Service Bulletin

PRODUKT	HOOFDGROEP	GROEP
P	2	23
BETR.		NO.
Pakking bij carburateur		82
240		DATUM
		Sep.
		84

Nieuwe uitvoering van de pakking tussen carburateur en aansluitplaat

Betreft de carburateurs Solex (Zenith) 175 D, en Pierburg (DVG) 175 CDUS

138953

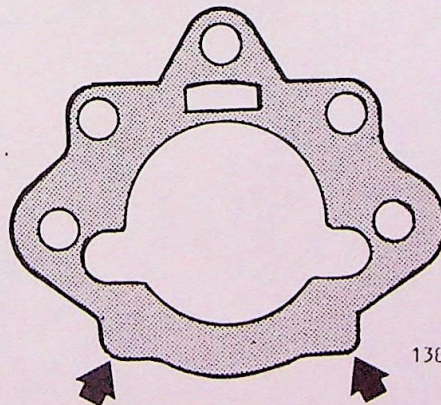
Problemen bij warm starten en een vervuilde carburateur kunnen veroorzaakt worden door lekkage tussen de carburateur en de aansluitplaat.

Om de kans op deze lekkage te verkleinen is een nieuwe uitvoering van de pakking ontwikkeld: Volvo O/N 1 357 374-6.

Oude uitvoering

Nieuwe uitvoering

Gebruik deze nieuwe uitvoering van de pakking alleen bij reparaties. Controleer ook of de aansluitplaat niet vervormd is of gietbramen heeft.
